◆排水心200給水露出をリモデルへ変更する場合

【CS989BF→CS989BM／CS989BHF→CS989BHM へ変更】

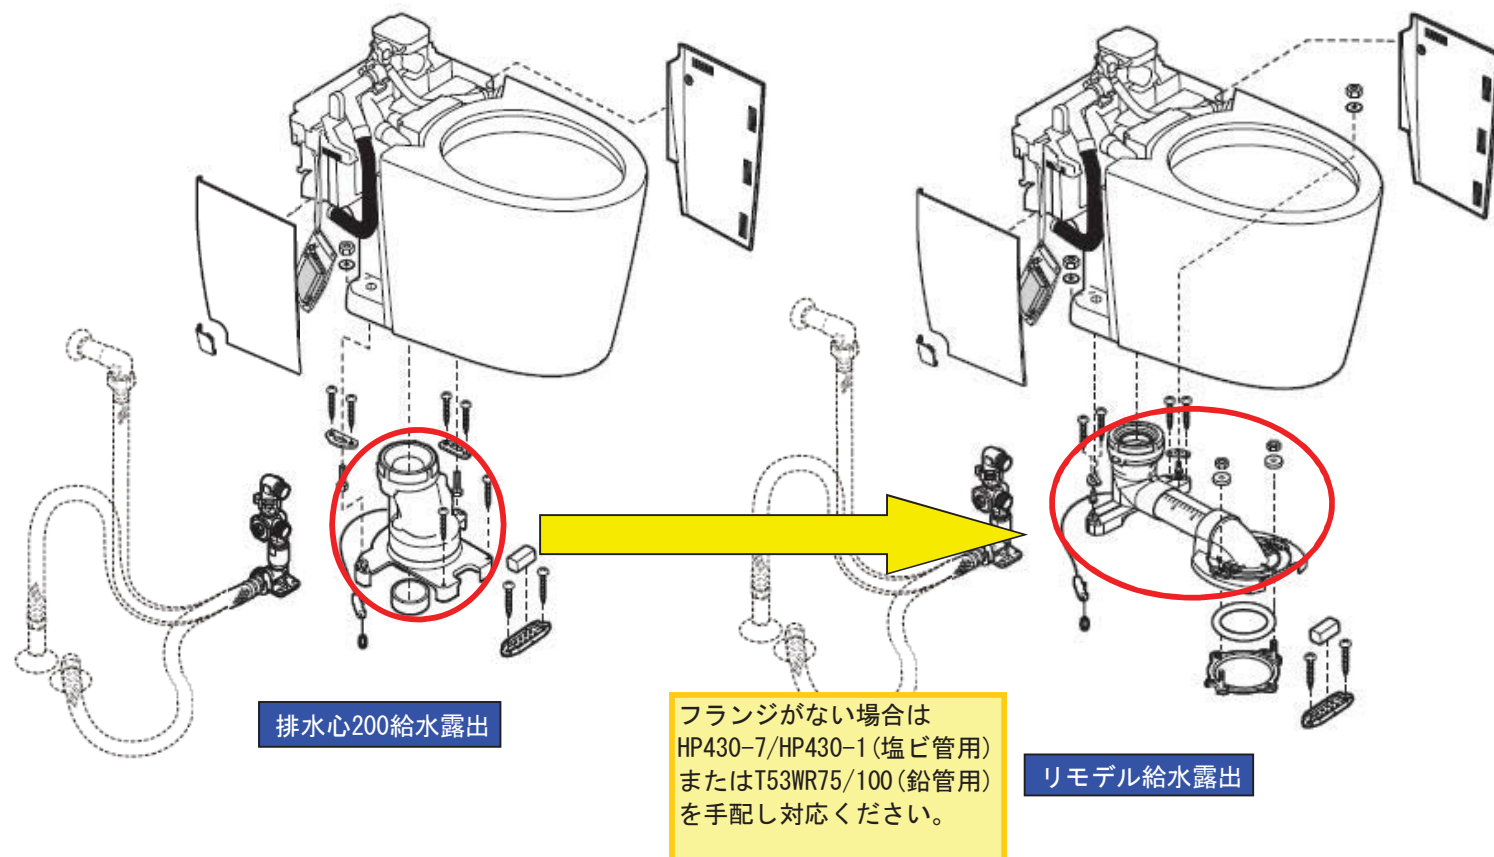
★寒冷地（水抜き方式）の場合、給水対応は床給水のみとなります。

★止水栓、前固定具類、すっきりパネル等は既存品を流用ください。

注 1) 排水心435mm～540mmでも横引き管を435mmの位置で必ずカットしてご使用ください。

名称	部品図	補修品番	希望小売価格 (税込価格)	個数	備考
ソケット 取替ユニット (リモデル)		HH02113	¥ 8,000 (¥ 8,800)	1	注 1 施工説明書同梱 注意書ラベル付 (製品品番ラベルの 横に貼り付けてく ださい) 詳細は同梱の施工 説明書を参照く ださい。
